**OGGETTO: [ID: 8166]** Progetto di un impianto agrivoltaico denominato "Piana Palazzo" della potenza di 27,03 MW da realizzarsi nel comune di Rotello (CB).

Procedura: VIA PNIEC-PNRR, nell'ambito del provvedimento unico in materia ambientale ai sensi dell'art. 27 del D.Lgs. 152/2006.

**Richiesta di Integrazioni Mic**

Elab. GIS a cura della SS-PNRR

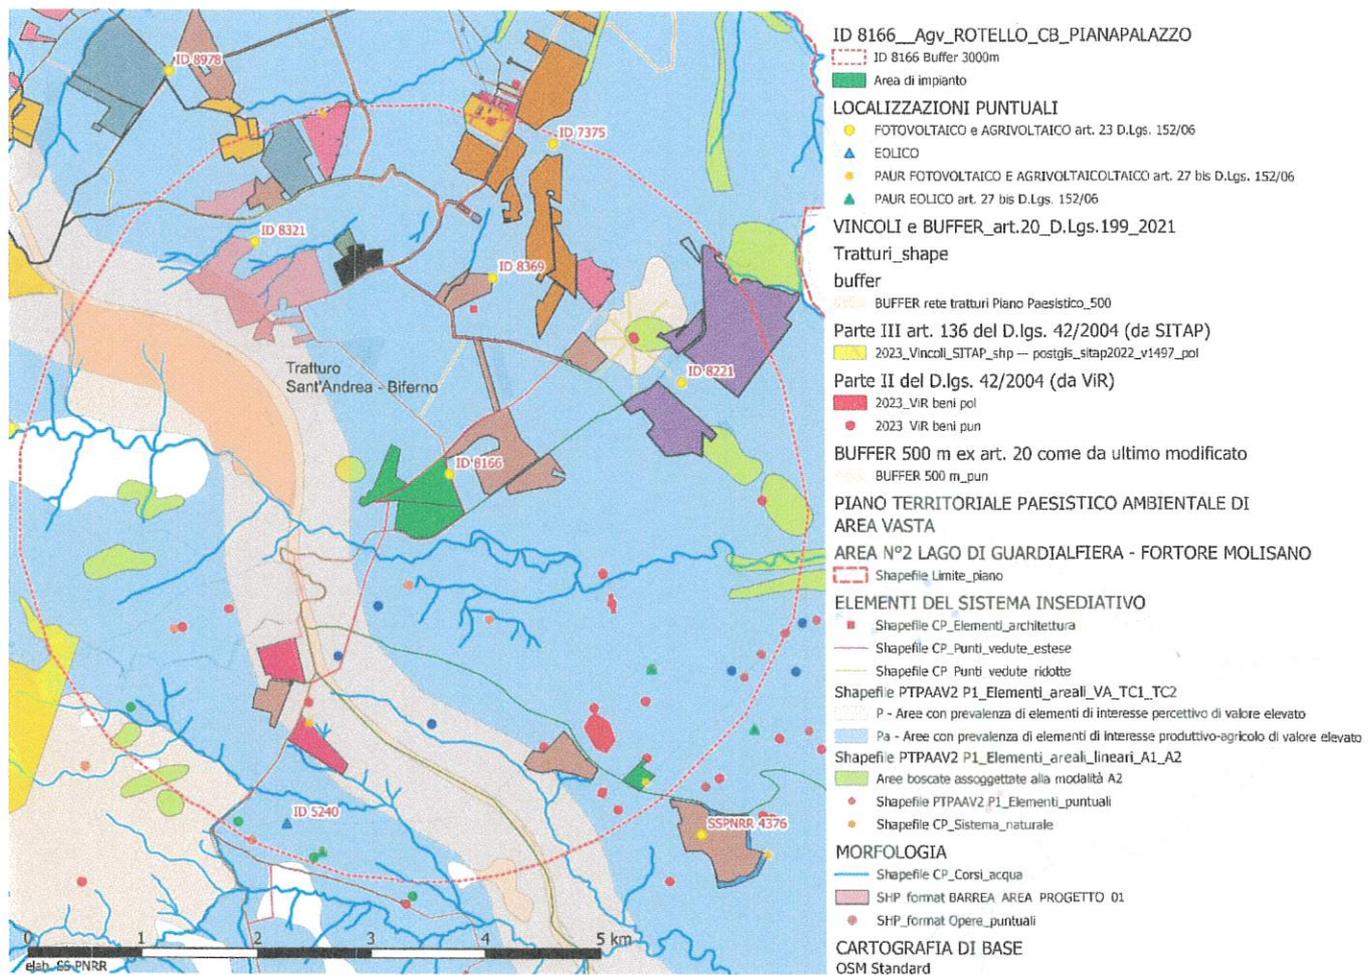
CONSIDERATO che i centri urbani disposti in posizione di altura a contorno dell'area oggetto di intervento presentano diversi punti panoramici dai quali si aprono ampie visuali verso il paesaggio, e che le fotosimulazioni elaborate non risultano esaustive per la comprensione della incidenza delle opere in progetto sulla modificazione delle visuali panoramiche che si aprono dai beni costituenti il sistema insediativo;

CONSIDERATO che L'intero impianto si inserisce in un contesto territoriale segnato dal tratturo Sant'Andrea – Biferno, sottoposto a tutela archeologica con DM 15/06/1976, e che ulteriori dichiarazioni di interesse culturale ai sensi della Parte II del Codice (art. 10, comma 3 lett. a) riguardano un'area con rinvenimenti archeologici riferibili ad una villa di età romana a C.da Le Piane , Larino (CB), di cui è stata indagata la pars rustica;

CONSIDERATO che parte dell'impianto, ed in particolare il cavidotto, ricade in aree che non sono ricomprese tra quelle considerate idonee, così come introdotto dall'art. 6 v.1 lett. a) del D.L. 50/2022 a modifica dell'art. 20 c.8 lett. c-quater) del D.Lgs. 199/2021, e più recentemente modificato con l'art. 47 co. 1 del D.L. 24 febbraio 2023, n. 13, attraversando il percorso del tratturo Sant'Andrea – Biferno;
